Krycí list ZBV

Název Stavby dle SoD: II/125 Vlašim – příčná spára u mostu 125-012 Název stavebního objektu/provozního souboru (SO/PS): km 2,608 23 - 3,670 29	Číslo SO/PS / / pořadí Změny SO/PS: SO 103/01	Číslo ZBV: 7
---	---	---------------------

Změnový list

Předmět Změny: Sanace., NO, předláždění a těsnění spár

Geodetický protokol č.7

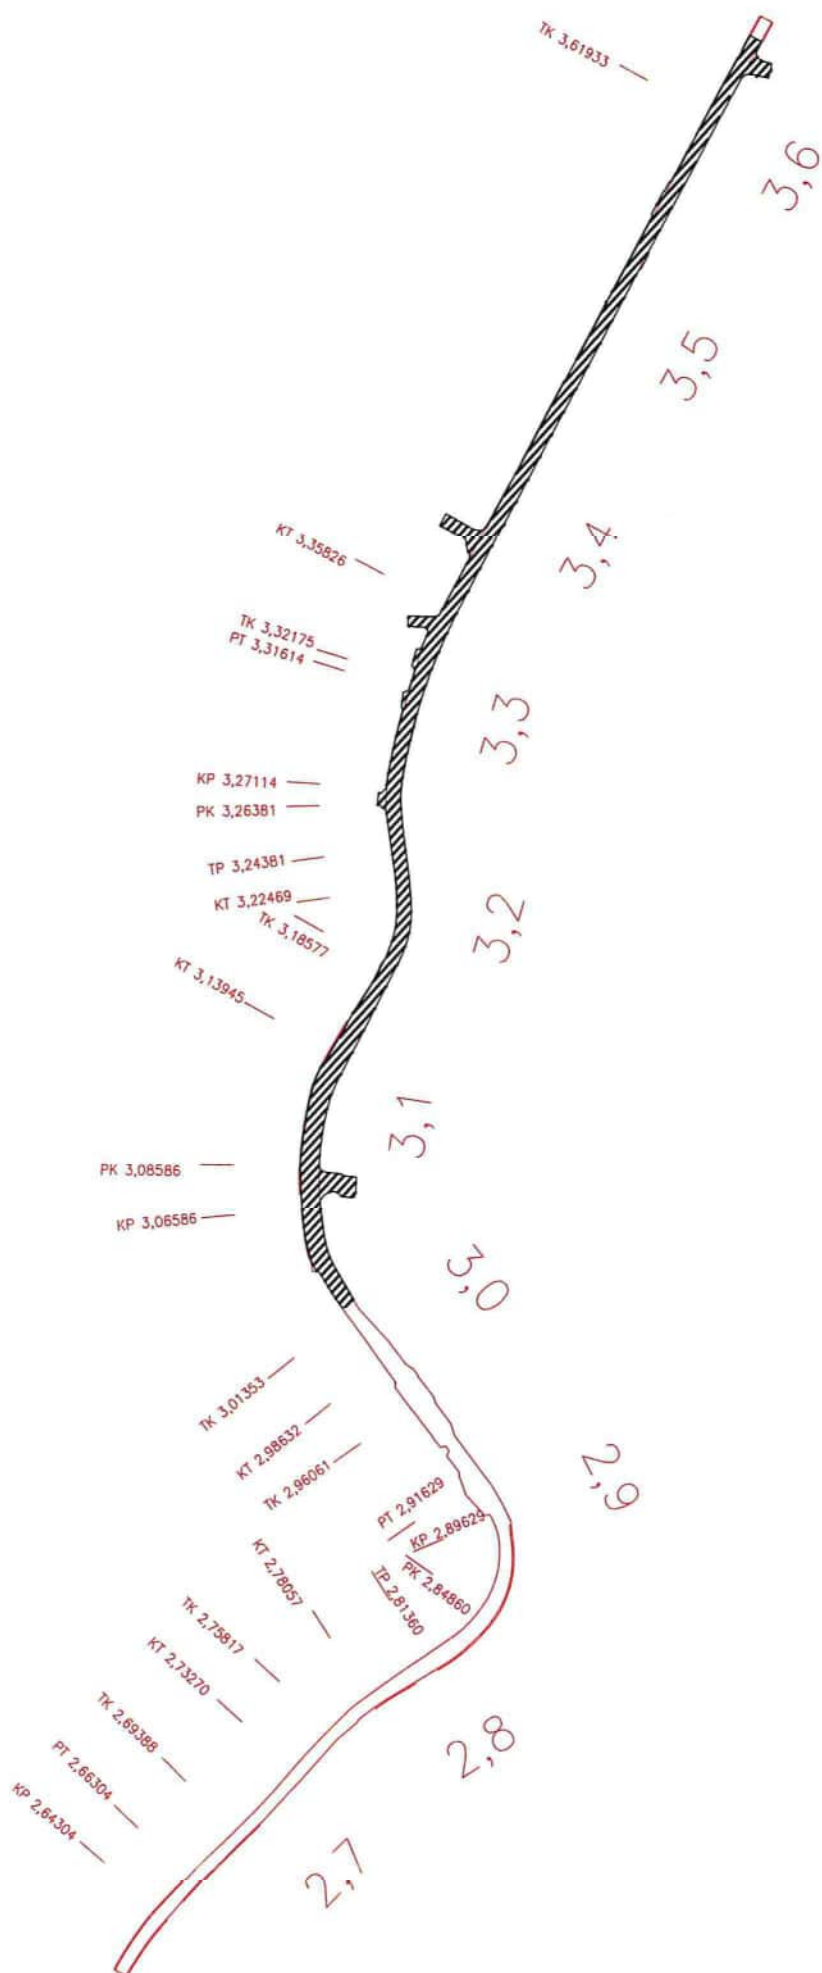
Na základě objednávky p. Dominika Brožíka (BES s.r.o., Sukova 625, 25601 Benešov) byla dle požadavku dne 26.8.2024 zaměřena plocha AC0 11 komunikace II/125 v úseku SO 103. Měření bylo provedeno za účelem zjištění velikosti plochy AC0 11 v úseku SO 103.
Zaměřená plocha AC0 11 je 5005m².
